## Synthèse projet vélo et Tram 2028 à Caen

Nos bénévoles interviennent régulièrement dans le cadre du projet Tram 2028 à Caen (réunions publiques, envois de propositions et réunions techniques dédiées), afin de défendre la juste place du vélo autour des voies ferrées.

° Arrêt d'Ornano / diapos 20-21

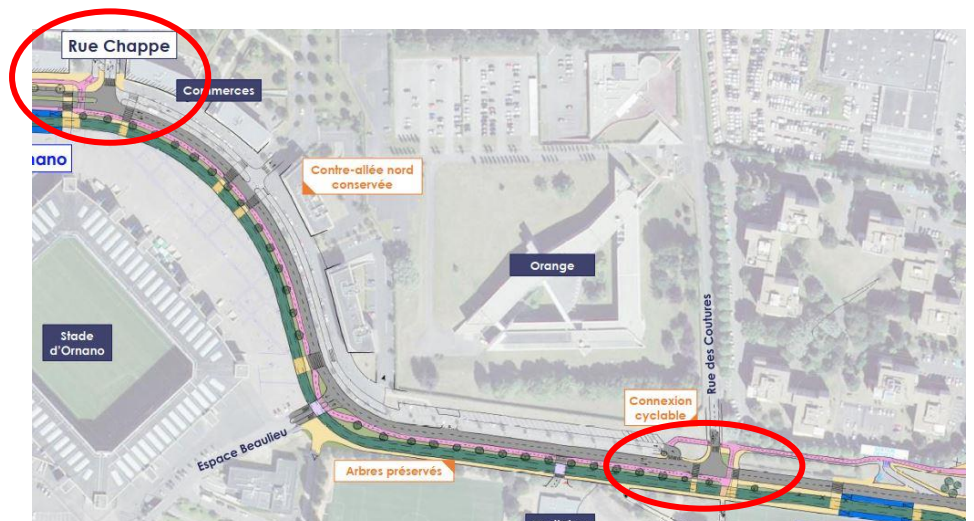
!/\ à la proximité de l'arrêt Stade avec la piste, flot de riverains supporteurs sur la PC en descente ou attente du tram

Repenser la traversée avant l'arrêt et matérialiser 1 zone de rencontre

° Carrefour rue des Coutures / Pompidou à repenser : conflit piétons/cyclistes

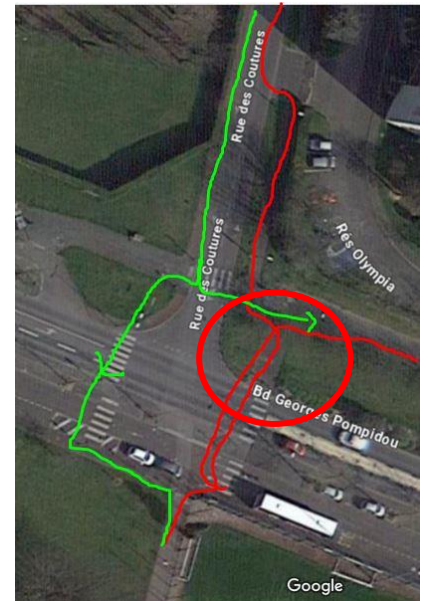
- Conflit dans le cercle
- traversée cycliste à l'autre passage piéton (vert), cela évitera aux cyclistes d'emprunter le trottoir pour traverser (rouge)

+ sécurité pour la traversée cycliste lorsque des véhicules viennent de la rue des Coutures actuellement déjà dangereux pour la de traversée piétons et cyclistes

° A proximité du Carrefour rue Caponière / Bd Detolle : diapo 23

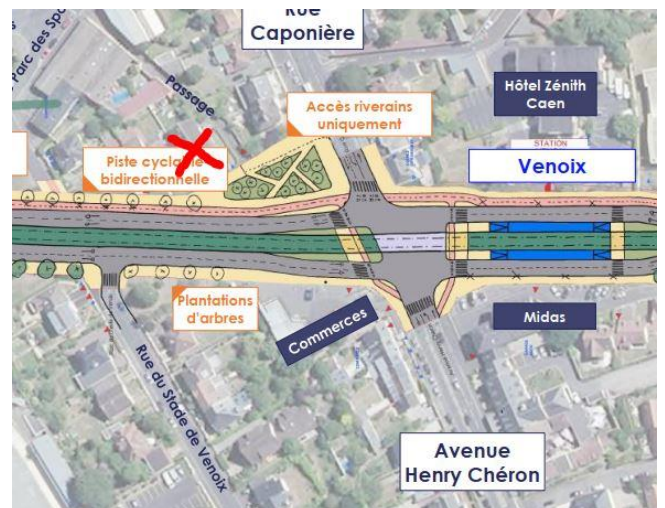
/!\ à l'accès de la futur résidence de 49 logements (promoteur BG Promotion)

/!\ Au rythme de feux du carrefour pour permettre une traversée sécurisée de la rue Caponière, notamment lorsque des véhicules venant du Bd Guillou tournent à droite

° Blvd Maréchal Juin et sortie périph / diapo 19

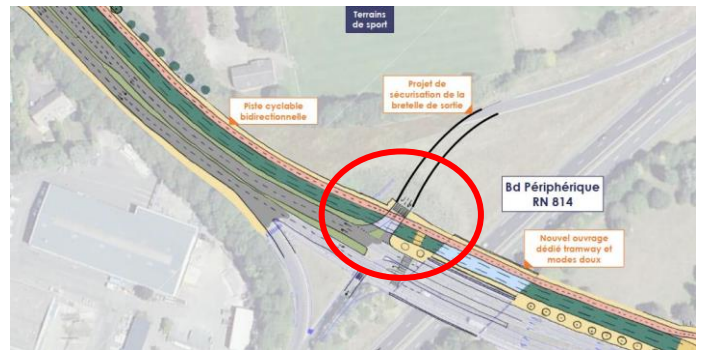
Quelle largeur de piste et de trottoir ?

Quelle sécurité pour la traversée de sortie de périph lorsque le tram ne circule pas ? ( feux envisagés, marquage et signalisation de piste prioritaire ...)

° Carrefour Rue de Touraine / entrée périph – diapo 20

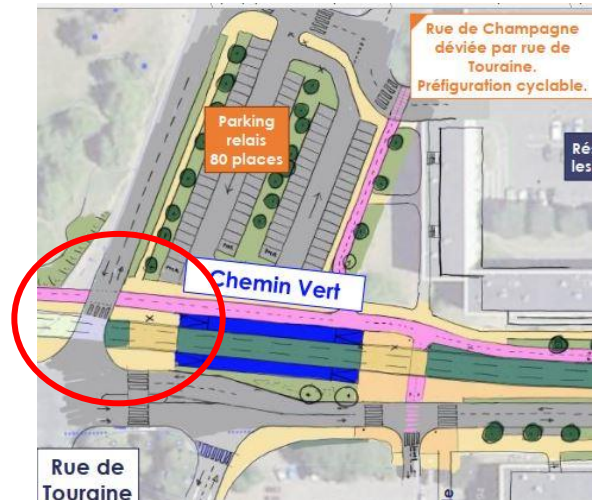
Quelle configuration pour la traversée cycliste sécurisée avec le « tourne à droite » des véhicules pour l'entrée périph et accès périph ?

Matérialiser une zone de rencontre cyclistes / piétons

**Basculer la piste de l'autre côté du tram sur toute la rue du Chemin Vert pour limiter le conflit avec les piétons** à cet arrêt et à l'arrêt Molière (soit en bordure de route, soit à l'extrémité du trottoir), jusqu'à la rue Patriotes.

° Arrêt Molière / diapos 20 - 22

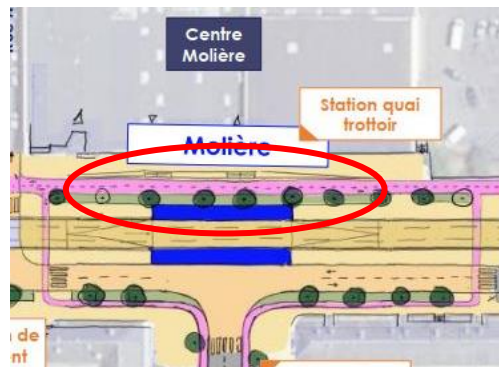
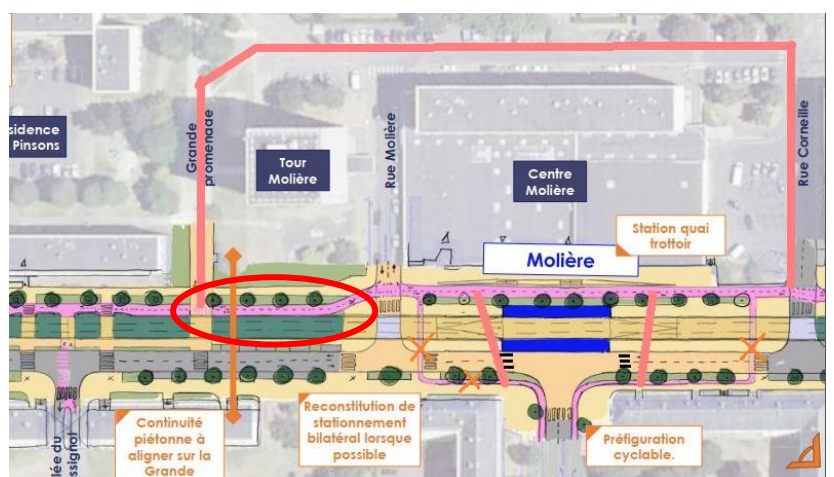
/!\ Bidirectionnelle devant le Centre Commercial et la desserte tram => conflit avec piétons assuré

**=> Pour une circulation plus apaisée dans cette zone commerciale, nous suggérons un « Itinéraire Bis » via la grande Promenade et l'arrière du centre commercial**

- Parkings sur trottoir devant tour Molière supprimés pour permettre la Bidir

=> s'assurer que les clients se rendant au Centre Commercial ne viendront pas se garer sur la PC ?

- Réduire le contournement pour traverser depuis ou vers la Rue Président Coty

° Secteur Boulevard Guillou Zénith / diapo 17

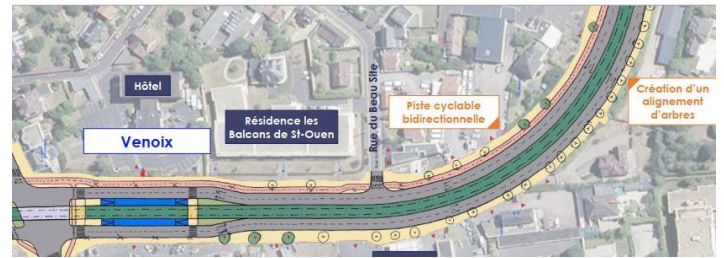
!/\ Aux sorties de véhicules sur le blvd Guillou : qui coupent la piste à de multiples reprises avec les commerces, l'hôtel, les résidences

° Secteur Zénith et Palais des sports / diapo 18

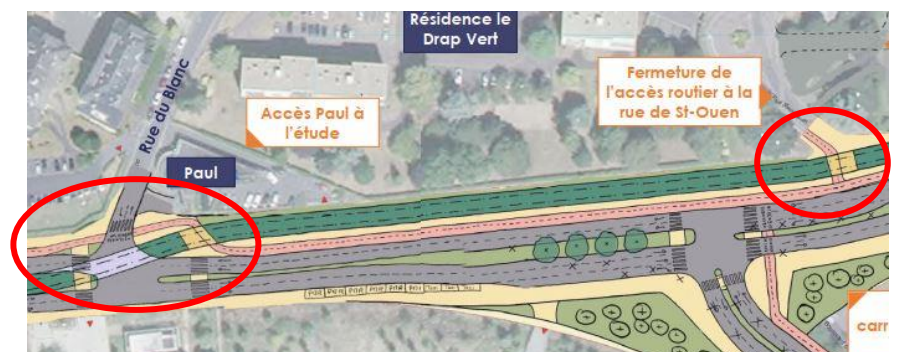
Jonction PC Guillou / Napoléon à améliorer : avec le rétrécissement il y a 1 zone de conflit entre cyclistes et piétons + voitures riverains

° Lycée Malherbe / diapo 20

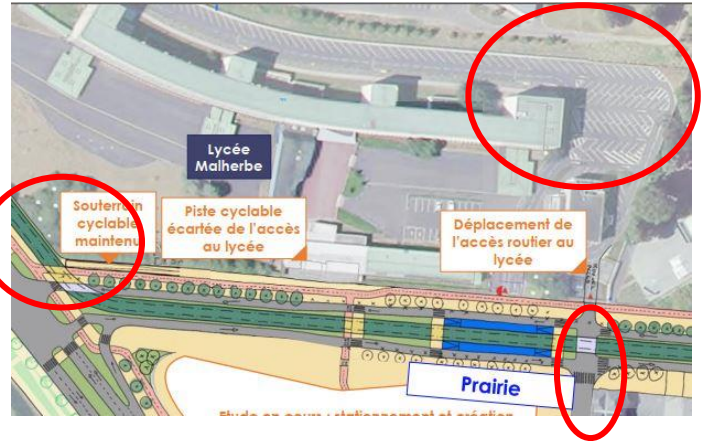
Pourquoi ne pas faire passer la PC dans Malherbe au lieu du tram ?

Cela évite un switch supplémentaire tram / cyclistes

° Secteur Hôtel de ville / diapo 24

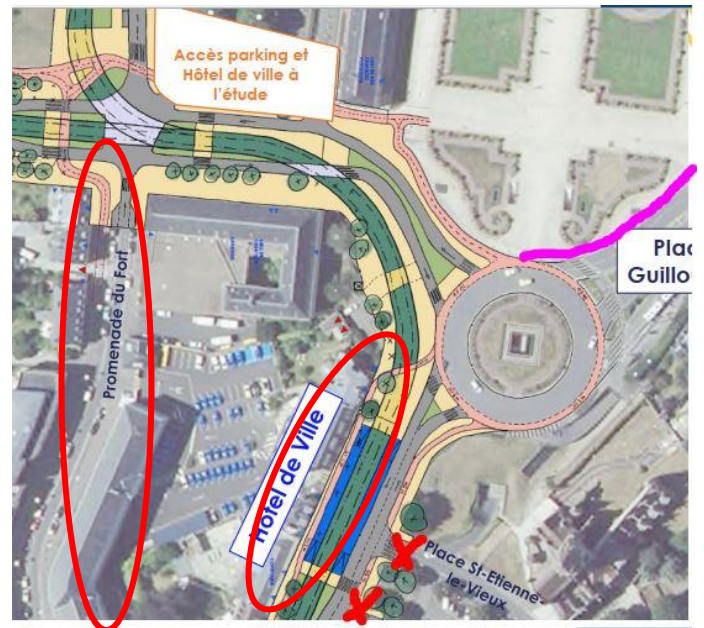
|Conseiller 1 Bidir sur le rond-point à la hollandaise, pour continuer sur le Blvd Bertrand côté St Etienne le Vieux

Plutôt que côté arrêt Hôtel de ville, où le conflit cyclistes / piétons autour de cet arrêt tram est prévisible vu le faible espace piéton).

Privilégier promenade du fort, avec forte signalétique, séparée du trottoir (sortie de garages, conflit piétons).

Et Solution PC devant l'hôtel de ville : en contournant le parvis

° Secteur Gambetta / Blvd Leclerc / diapos 26-28)

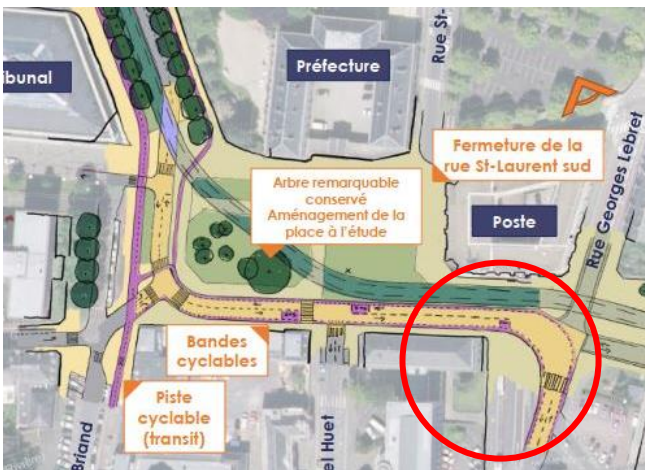
Plutôt qu'une PC en courtement de la place de la préfecture, longer la Préfecture et la Poste, pour se trouver au-dessus du tram

+ éviter le virage dangereux et flux routier pour tourner rue Sadi Carnot ?

+ danger de trajectoire non maintenue par les véhicules dans le virage

=> privilégier voies cyclables ou Bidir côté intérieur du virage

° Rue de Bernières / diapo 29

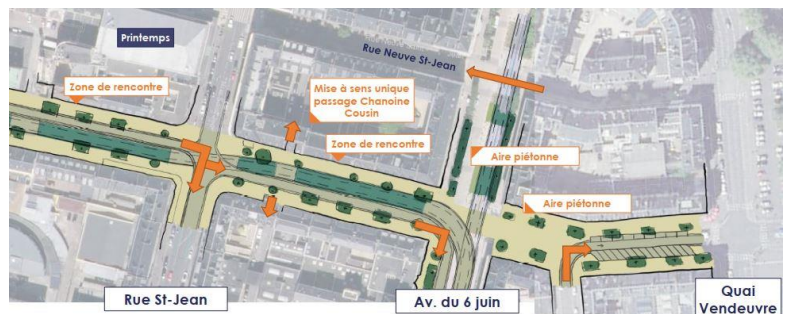
Penser à une PC ou cheminement cycliste pour éviter de se déplacer dans le trafic routier

+ traversée de l'aire piétonne avec PC distincte

° Secteur carrefour Rue du 6 juin (diapo 29)

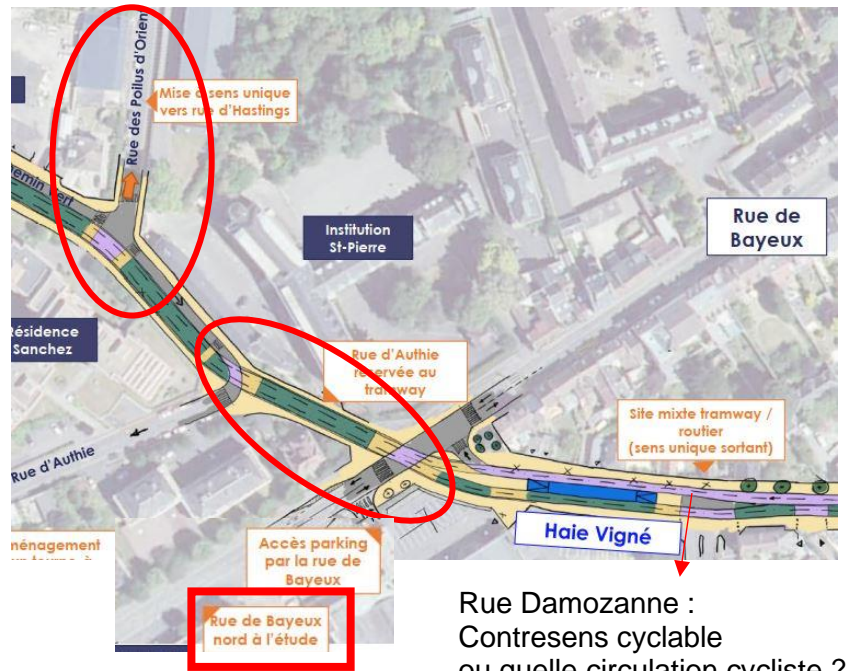
Quid des voies cyclables de la rue du 6 juin? croisement avec le tram repensé pour l'axe Nord-Sud?
